Vysvětlení zadávacích podmínek

„Workoutové hřiště v Komenského sadech“

Ev.č. VZ 1/2018/C2/SP/OIMH/KI

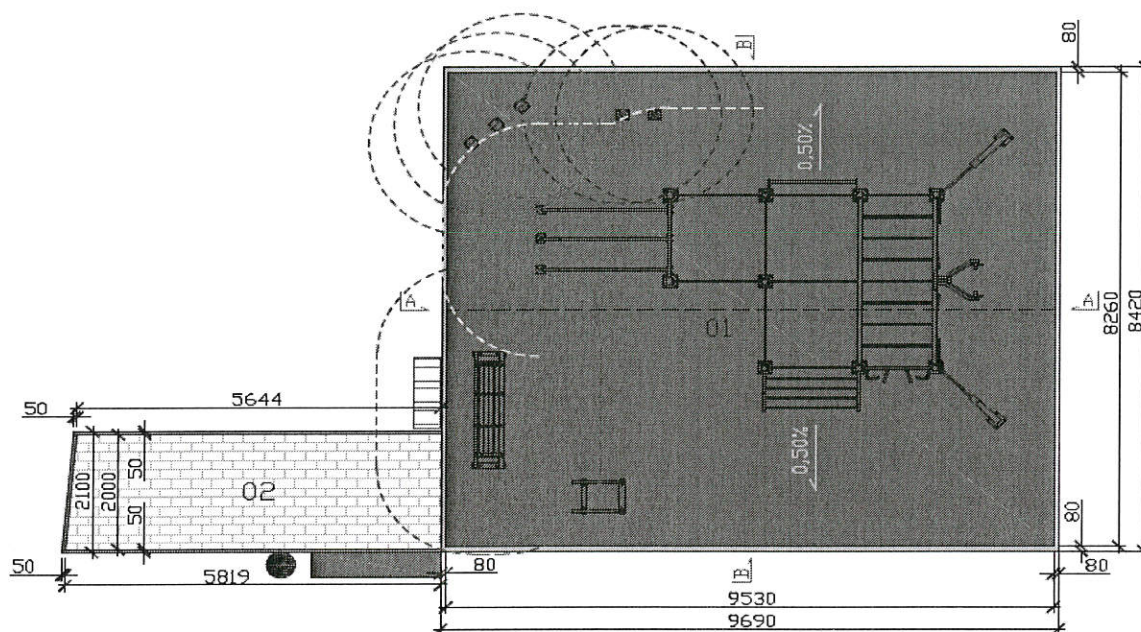
V projektové dokumentaci (dále jen „PD“) k výše zmíněné zakázce je uvedeno, že předmětem veřejné zakázky je mj. „**litý umělý povrch v celkové tloušťce 50mm.**“ Dle je v PD specifikováno, že litý umělý povrch by se měl vylívat na železobetonovou desku. Ráda bych upozornila na fakt, že v případě workoutové sestavy, jejíž nejvyšší prvek má být až 3000mm nad zemí je tato **tloušťka dopadové plochy z pohledu normy ČSN EN 16630 naprosto nedostačující**. Tloušťka sportovního povrchu, v případě vylití na betonovou desku, by měla odpovídat 90mm, tak aby byla v souladu s normou.

Jednolitý sportovní povrch z polyuretanového granulátu je také možno vylívat na **zhtnutné podloží** (bez nutnosti realizace betonové desky), v tomto případě je dostačující **tloušťka sportovního povrchu 70mm**. Ráda bych se tedy zeptala, zda zadavatel připouští alternativní řešení vylití dopadové plochy na zhtnutné podloží.

Zároveň prosím o vyjádření k tloušťce dopadové plochy a případně o adekvátní prodloužení lhůty pro podání nabídek.

Jelikož každý dodavatel může mít vlastní prvek a dopadové plochy mají různé výrobce, kteří mají různé tloušťky povrchů pro dané výšky pádů, musí být tloušťka dopadové plochy vždy přizpůsobena tak, aby odpovídala normě ČSN EN 16630. V rámci zpracování projektu byl použit prvek dodavatele, který má max. výšku pádu vypočtenou dle normy ČSN EN 16630 1,85m (při použití prvku ve visu, odečítá se 1,0 m).

Zadavatel požaduje z důvodu větší stability vylití na železobetonovou desku. Dodavatel provede ocenění položky „litý umělý povrch v celkové tloušťce 50mm“ v závislosti na jím dodávaném prvku a jeho dopadové ploše tak, aby vše bylo v souladu s normou ČSN EN 16630.
